ジブインアウト（品番6030 6031）についてのお知らせ。

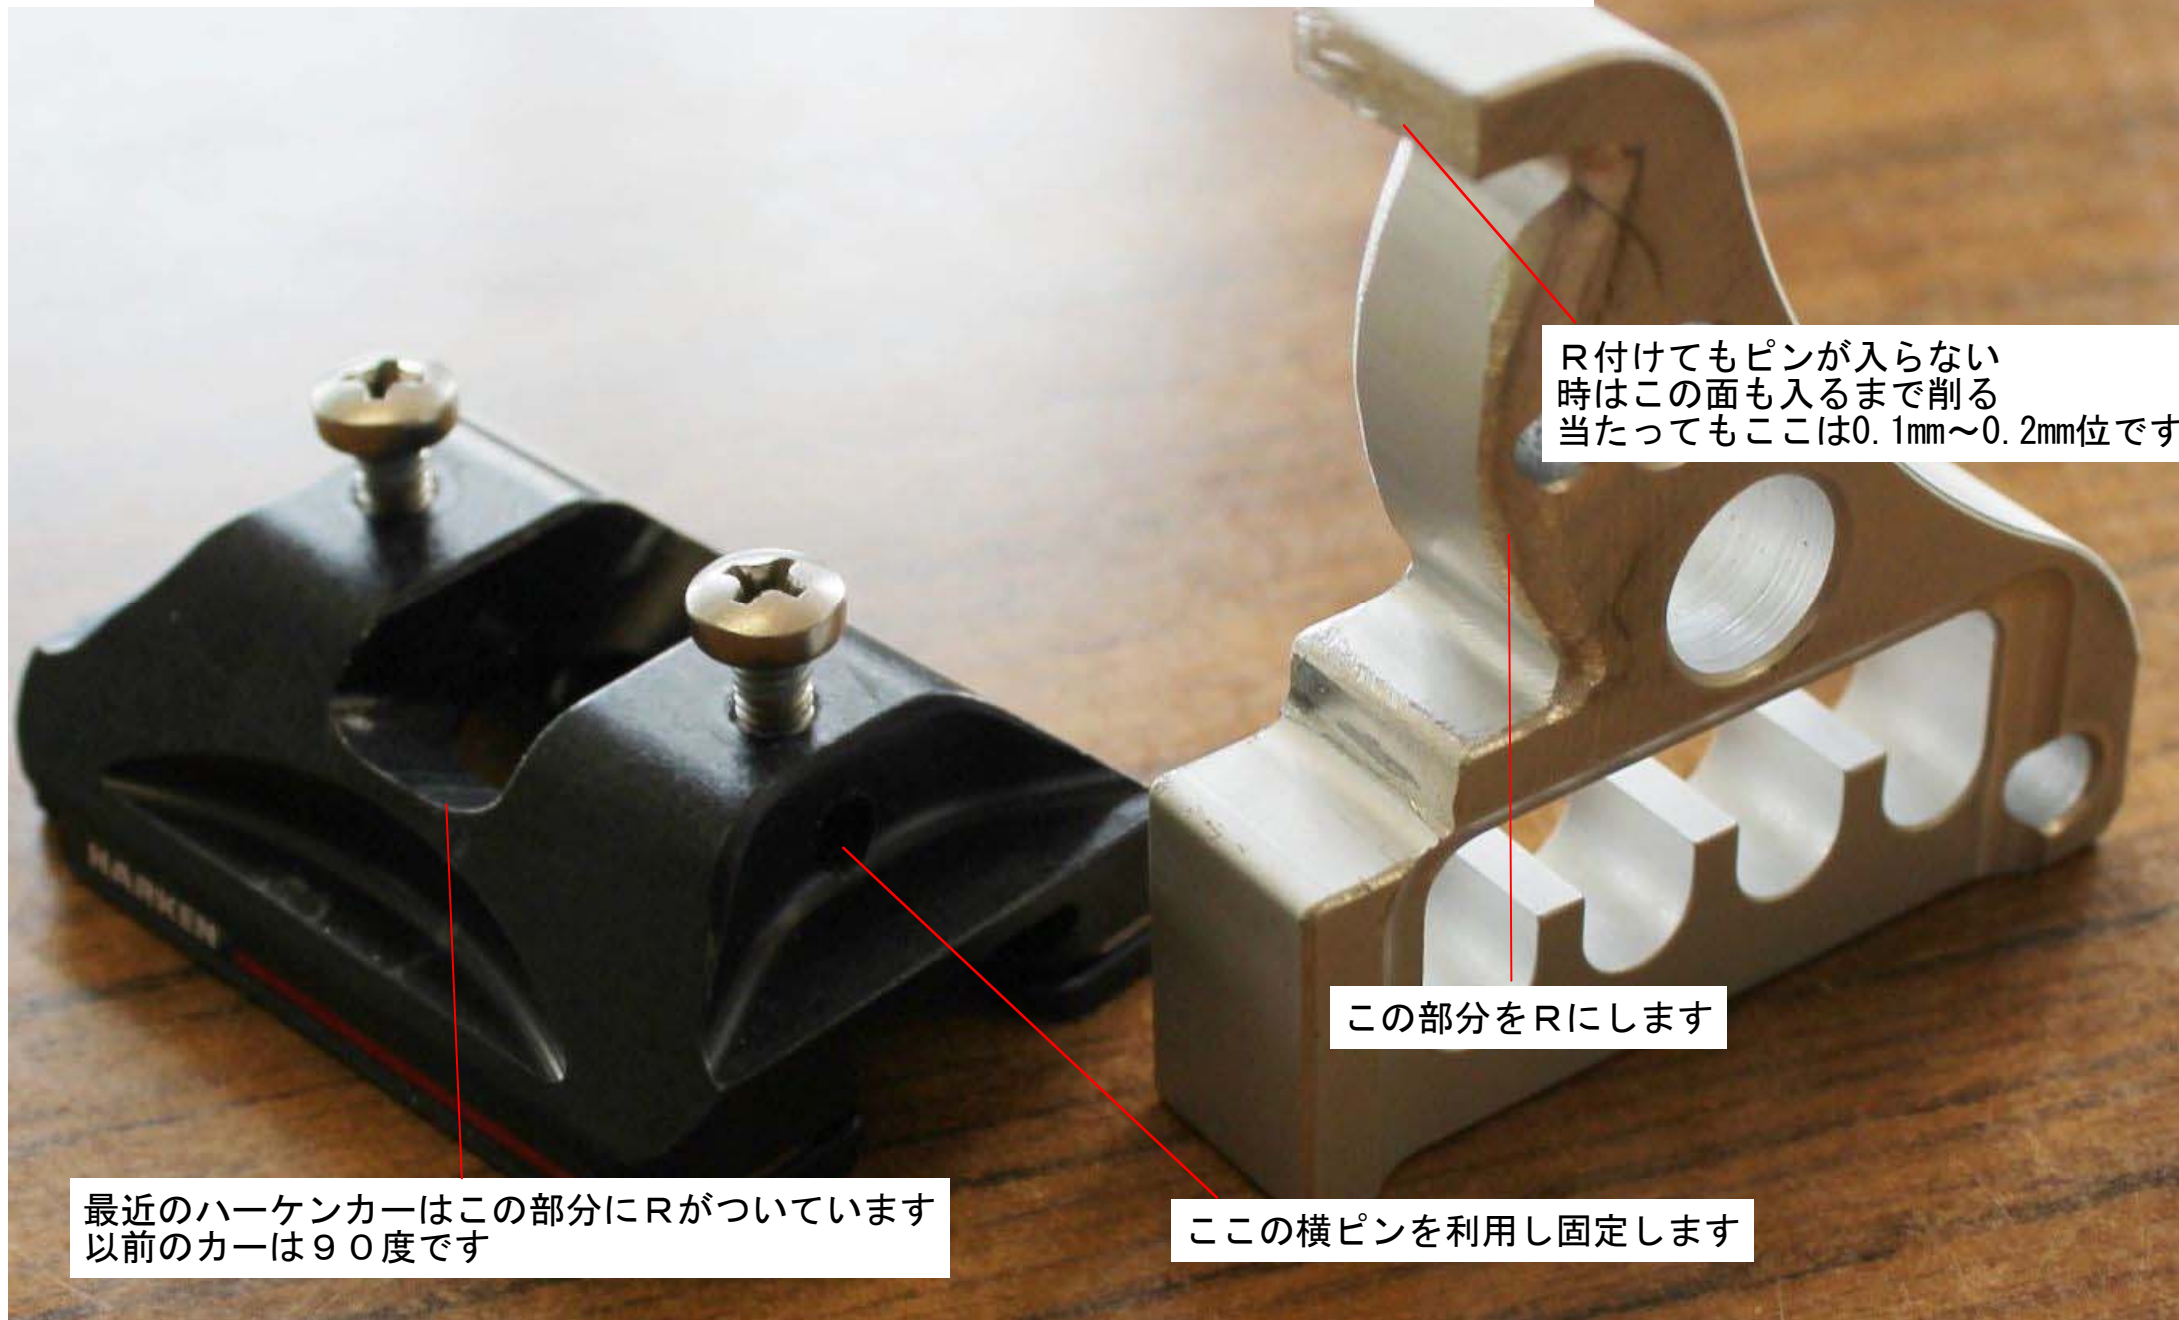
下写真のように最近のハーケンカー（2700）は下写真の様に切削部分にRが付いています  
よってジブインアウトのR部の角が当たり奥まで入りません。 以前のカーは入ります。  
よって必要に応じてRトリ願います。

R付けてもピンが入らない  
時はこの面も入るまで削る  
当たってもここは0.1mm~0.2mm位です

この部分をRにします

最近のハーケンカーはこの部分にRがついています  
以前のカーは90度です

ここの横ピンを利用し固定します
